Европейская экономическая комиссия**Комитет по внутреннему транспорту****Всемирный форум для согласования правил
в области транспортных средств****Рабочая группа по общим предписаниям,
касающимся безопасности****Сто двадцать четвертая сессия**

**Предупреждение о присутствии уязвимых участников
дорожного движения в непосредственной близости:****Правила № XXX ООН (прямой обзор уязвимых
участников дорожного движения)****Предложение по поправке к новым Правилам № [XXX]
ООН (прямой обзор уязвимых участников дорожного
движения)****Представлено экспертом от неофициальной рабочей группы
по вопросу предупреждения о присутствии уязвимых участников
дорожного движения в непосредственной близости***

Рис. 1

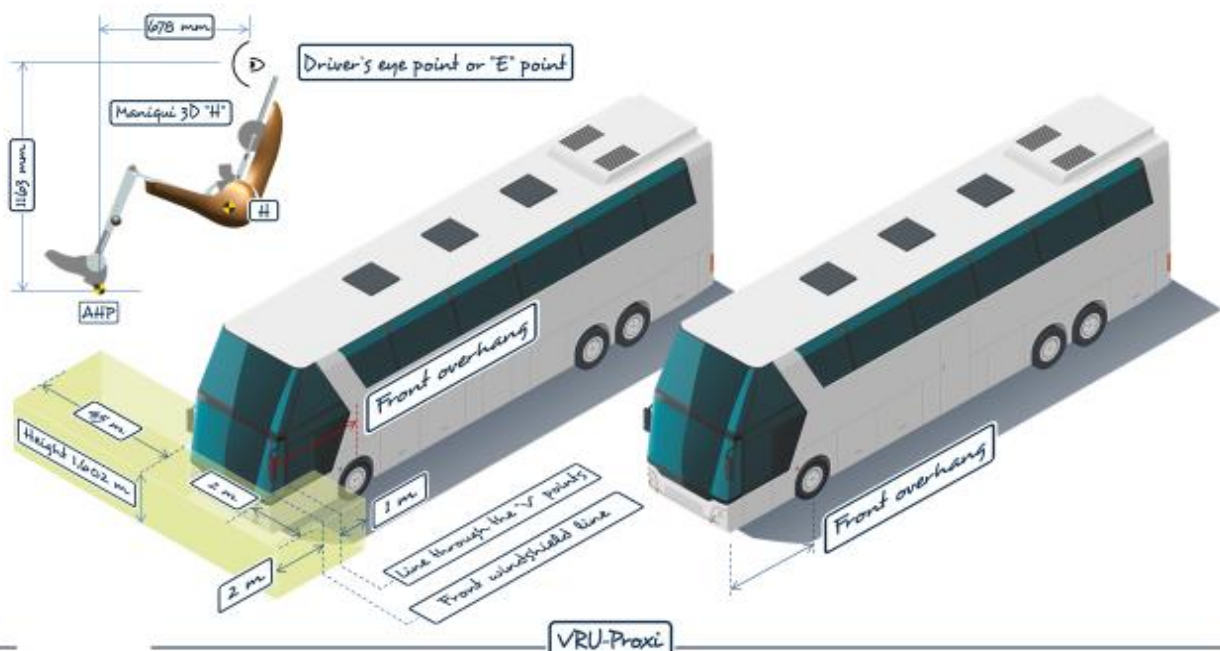
Как было установлено, процедура испытаний не зависит от расстояния между передней осью и крайней передней точкой транспортного средства. За контрольную точку принимается точка, соответствующая пятке при размещении стопы на педали акселератора. Дополнительные пояснения приведены на рисунках 1–3 ниже.

- c) расстояние по оси X между ~~центром передней оси транспортного средства~~ ~~точкой, соответствующей пятке при размещении стопы на педали акселератора, и ее~~ ~~крайней передней точкой транспортного средства;~~ **точкой, соответствующей пятке при размещении стопы на педали акселератора, и ее** **крайней передней точкой транспортного средства;**
